Assunto: Processo de Avaliação de Impacte Ambiental n.º 3921
Projeto BigBATT (PL20251220012876)
Pedido de Elementos Adicionais para efeitos de Conformidade do EIA

Projeto BigBATT

Pedido de Elementos Adicionais para efeitos de conformidade do EIA

Figura 1 – Extrato da peça desenhada “5100-BP-SB-DR_Layout_Sistema_Drenagem-001.dwg”, datada de 03/2025, Anexo 1, Volume 2 do EIA.

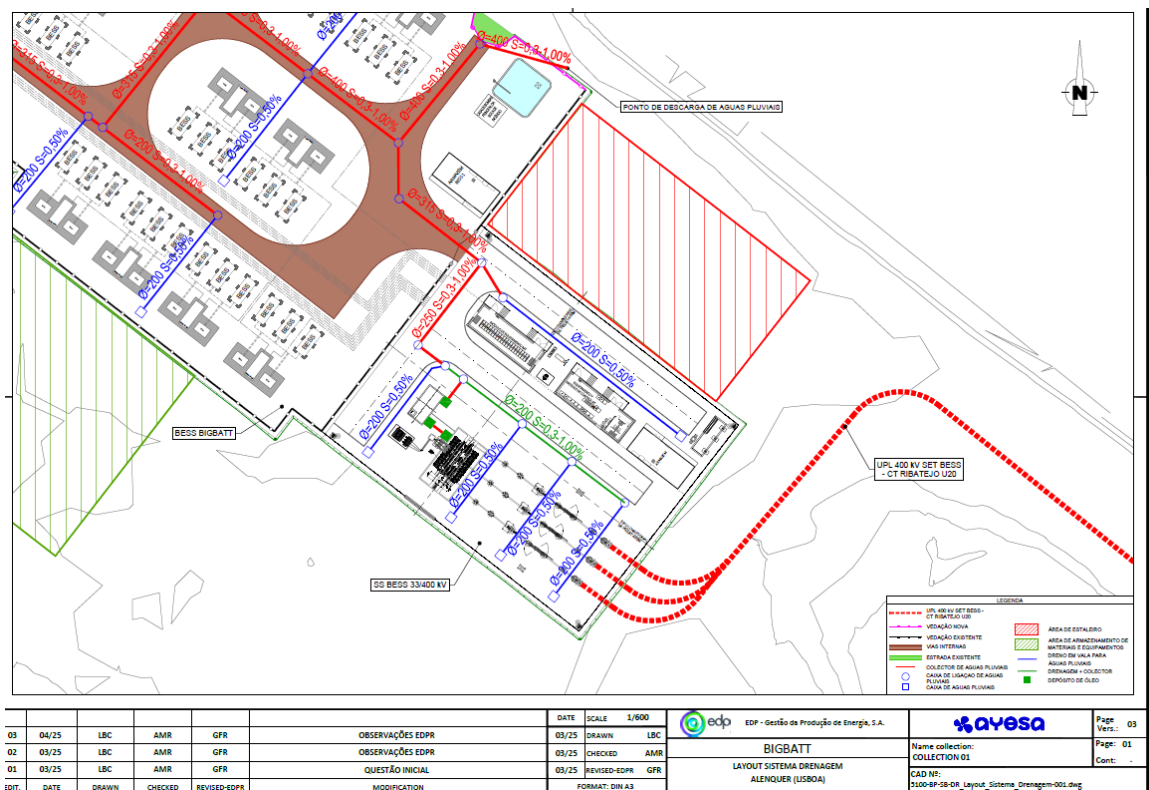
- 2.3. Esclarecer, tendo em conta a peça desenhada “5100-BP-SB-DR_Layout_Sistema_Drenagem-001.dwg”, datada de 03/2025 (Figura 1), se as águas provenientes dos reservatórios de óleo da fossa de recolha de óleo são sujeitas a tratamento prévio antes da sua descarga na rede predial pluvial da instalação, bem como o significado do traço a cor verde identificado na legenda como “drenagem + coletor”.

Figura 2 – Extrato da Figura 6.7, “Implantação do BigBATT em solos não contaminados”, Volume 1 do EIA.

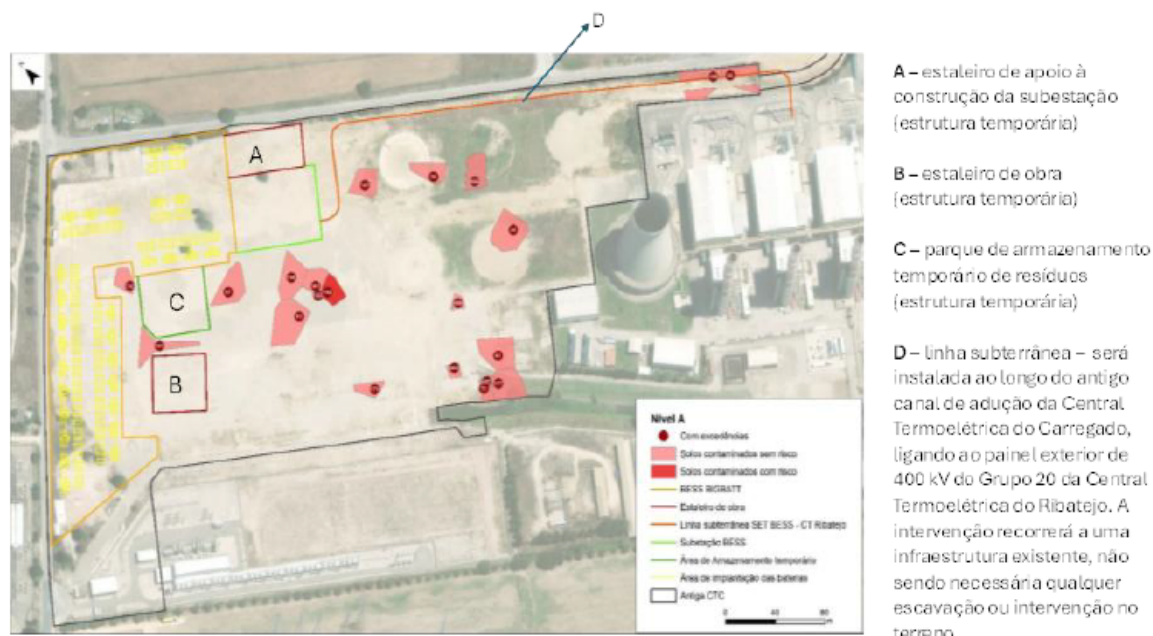
- 2.14. Indicar as medidas e ações a implementar para salvaguarda dos recursos hídricos, tendo em conta que, apesar de a área de implantação do projeto, bem como dos estaleiros e da área de depósito de materiais, não apresentar solos contaminados, de acordo com o referido no EIA, não foi efetuada a descontaminação das áreas identificadas como contaminadas na envolvente (Figura 2), podendo ocorrer o seu atravessamento por viaturas ou escorrências de águas pluviais potencialmente contaminadas para a área do projeto.
